建築物無障礙設施常見缺失彙編

財團法人台灣建築中心

中華民國 103 年 12 月

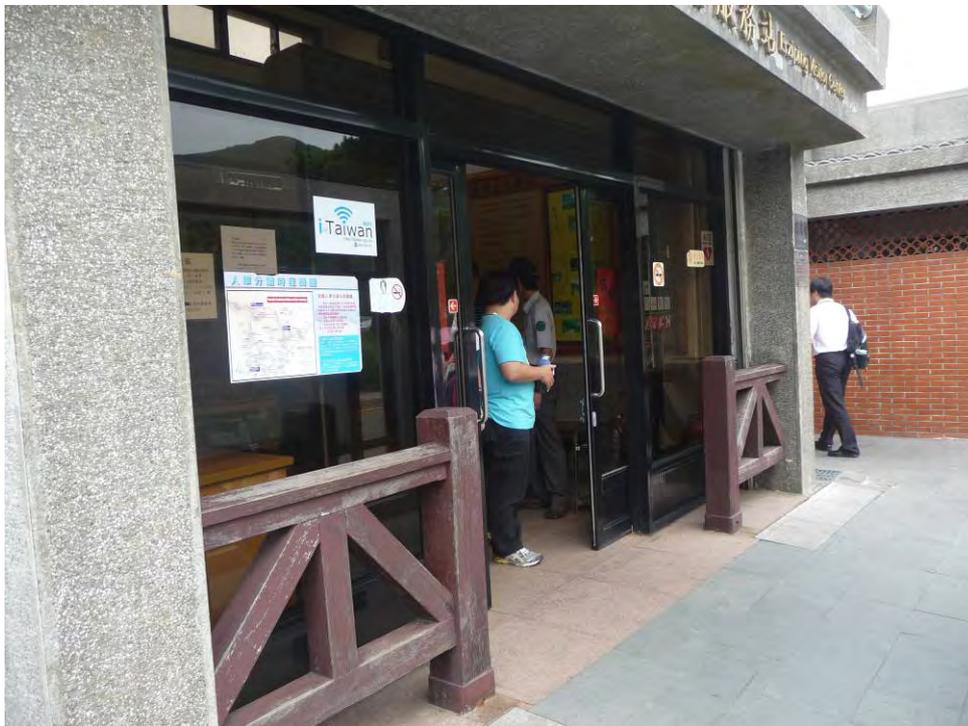
1. 無任何無障礙設施引導指示標誌。

2. 引導指示標誌太小。

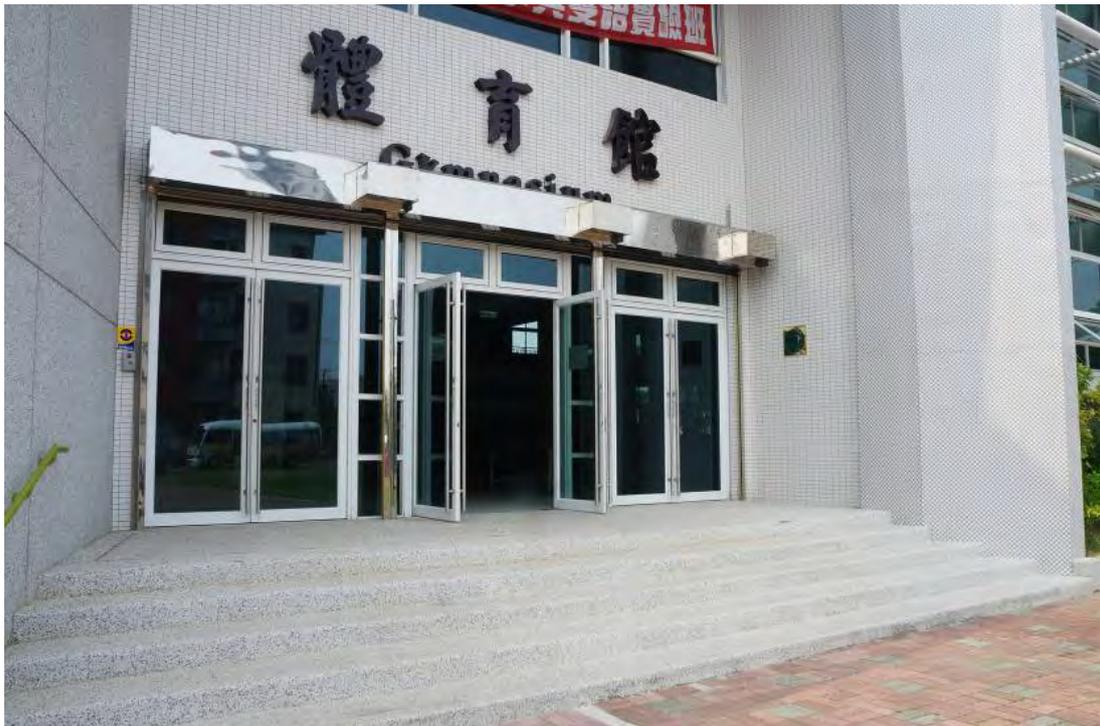
1. 室內通路走廊擺設許多障礙物。

2. 室內通路走廊兩邊之牆壁，由地面起 60 公分至 190 公分以內，不得有突出物。

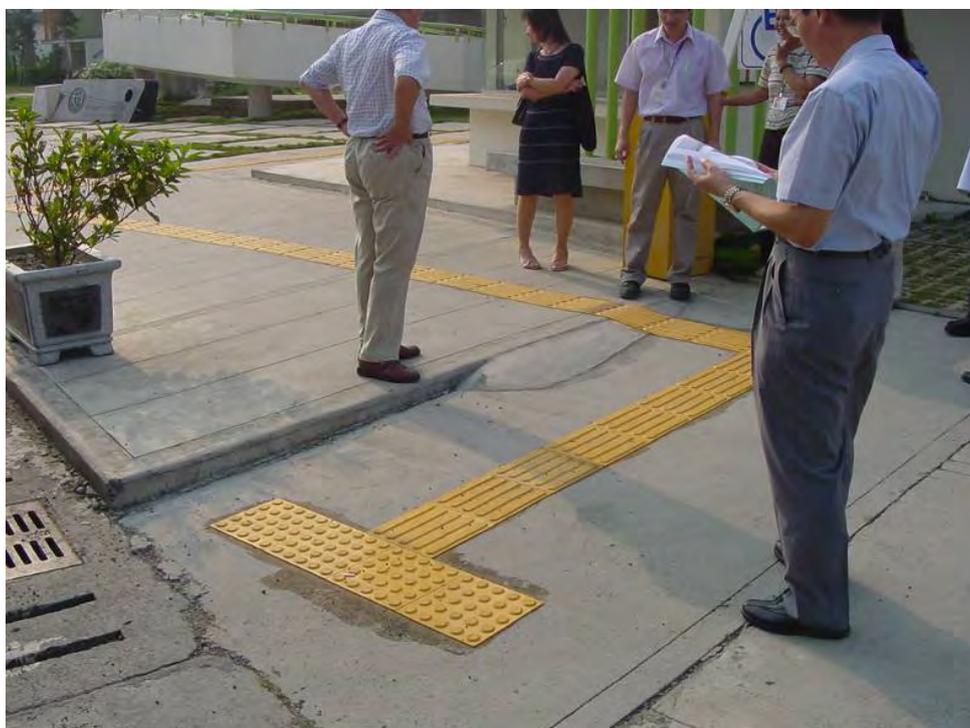
3. 出入口門扇為整片透明玻璃，未於地面 120 公分至 150 公分處設置告知標示。

4. 坡道地面鋪設植草磚妨礙輪椅行進。

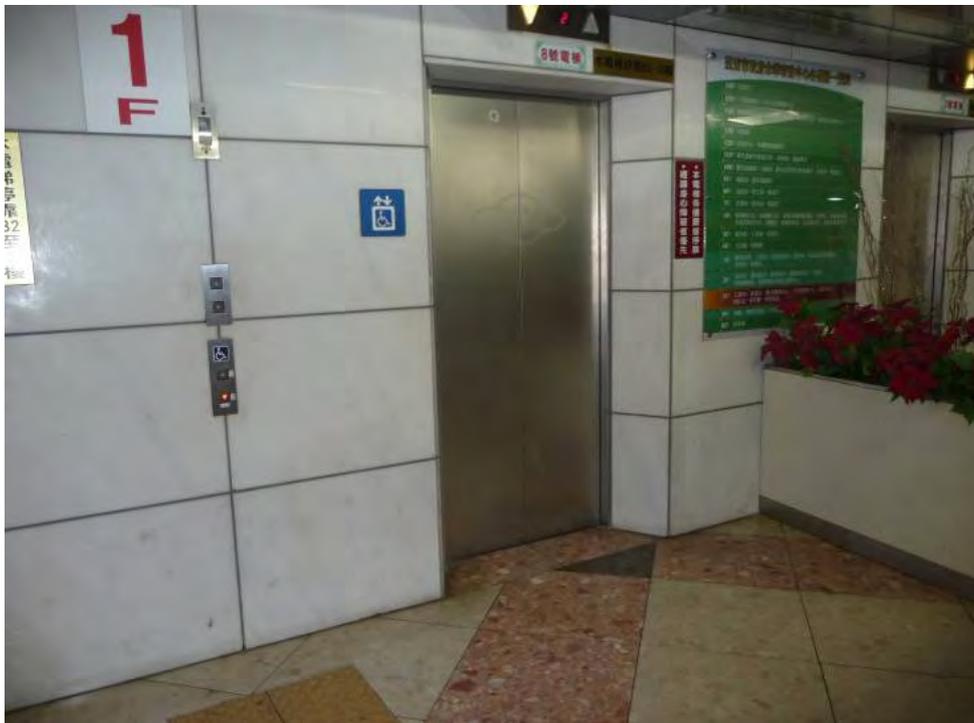
3. 昇降機未設置突出牆壁及平行牆面之無障礙標誌。

4. 一般操作盤（直式操作盤）按鈕左側未設點字標示。
